**Avis délibéré de la Mission Régionale d'Autorité environnementale
de Nouvelle-Aquitaine
sur le projet d'ouverture d'une carrière alluvionnaire
à Carresse-Cassaber (64)**

AVIS NA-2026-015709/A P

Localisation du projet : Commune de Carresse-Cassaber (64)
Maître(s) d'ouvrage(s) : Société DRAGAGES DU PONT DE LESCAR Granulats
Avis émis à la demande de l'Autorité décisionnaire : Préfet des Pyrénées-Atlantiques
En date du : 23 mars 2026
Dans le cadre de la procédure d'autorisation : Autorisation environnementale
L'Agence régionale de santé et le Préfet de département au titre de ses attributions dans le domaine de l'environnement ayant été consultés.

Localisation des enjeux - Extrait étude d'impact page 237

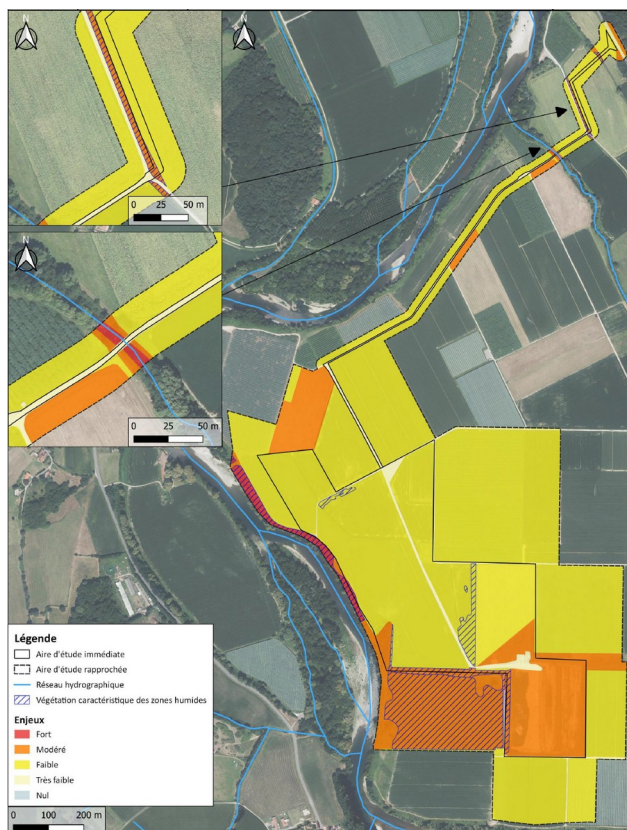
Selon le dossier, le projet de carrière et sa voie d'accès s'implantent principalement sur des milieux cultivés (66% de l'emprise totale), milieux à enjeu faible à très faible pour la faune. Des enjeux « forts » sont identifiés au niveau des boisements le long du Gave et le ruisseau du Saley, identifiés comme corridors aquatiques. **La MRAe recommande de compléter le dossier en reconsidérant les niveaux d'enjeu attribués aux espèces, en tenant compte des inventaires complémentaires.**

Localisation des zones humides - Extrait étude d'impact page 421

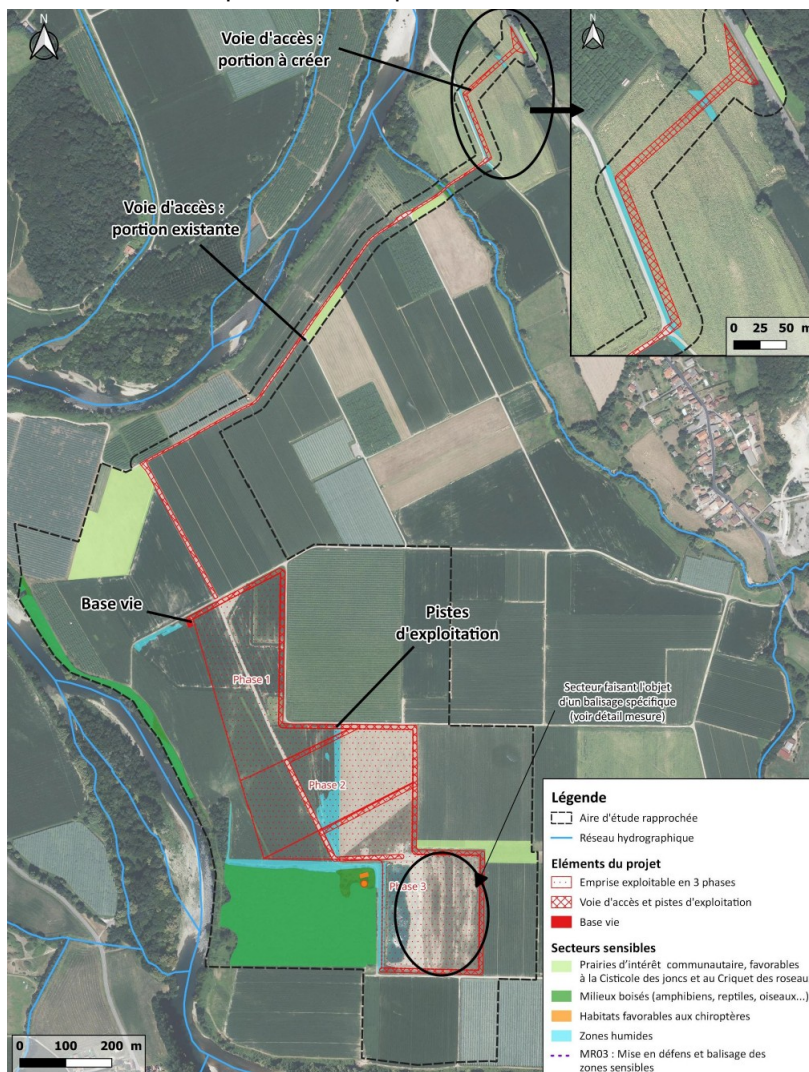
Des investigations portant sur le sol et sur la végétation (habitats et espèces)⁹ ont mis en évidence la présence de 2,989 ha de **zones humides** dans l'aire d'étude rapprochée. Ces zones humides sont connectées au réseau hydrographique situé à moins de 100 m de l'aire d'étude rapprochée.

Le projet induit la destruction de 8 560 m² de zones humides. L'activité d'extraction est susceptible d'impact sur les écoulements souterrains de la nappe d'accompagnement et indirectement sur l'expression et les fonctionnalités des zones humides aux abords du projet.

Itinéraires routiers - Extrait étude d'impact page 250

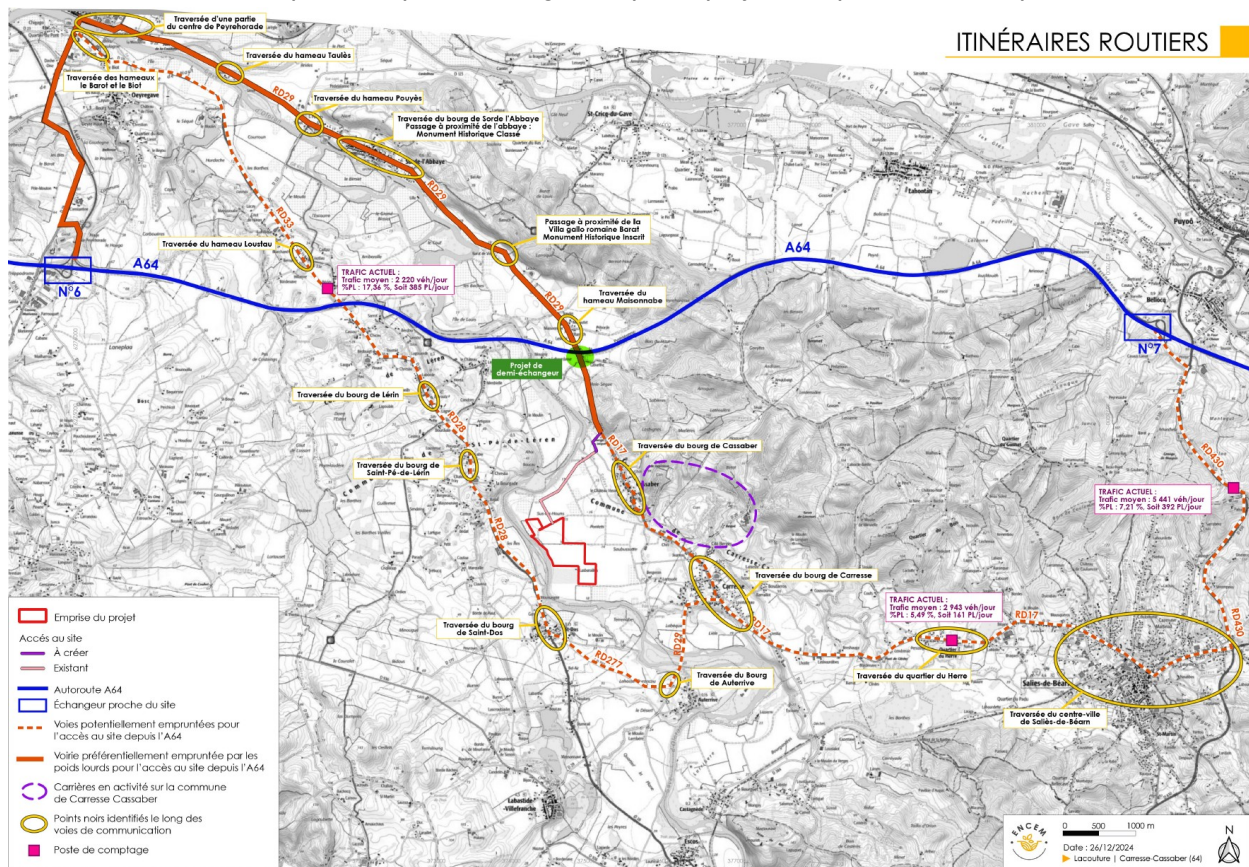
D'après les comptages routiers effectués, les camions desservant le site de projet arrivent et repartent systématiquement par la RD17 puis la RD29, afin de rejoindre l'A64 via l'échangeur n°6 de Peyrehorade, situé à 2 km au nord. Le trafic traverse le bourg de Sorde-l'Abbaye et le bourg de Cassaber. Entre ces deux bourgs, les comptages font état d'un trafic poids lourds de 210 à 290 PL/jour, soit une moyenne de 25 camions/heure (cf. Tableau 24 p. 251).

Le trafic engendré par l'activité de carrière sera notable, de l'ordre de 50 rotations de camions/jour, ce qui correspond annuellement à 1,02 % du trafic actuel tous véhicules sur la RD17. L'ensemble des matériaux (matériaux extraits et apports de déchets inertes) seront acheminés par des semis-bennes de 31 tonnes de charge utile, 220 jours par an.
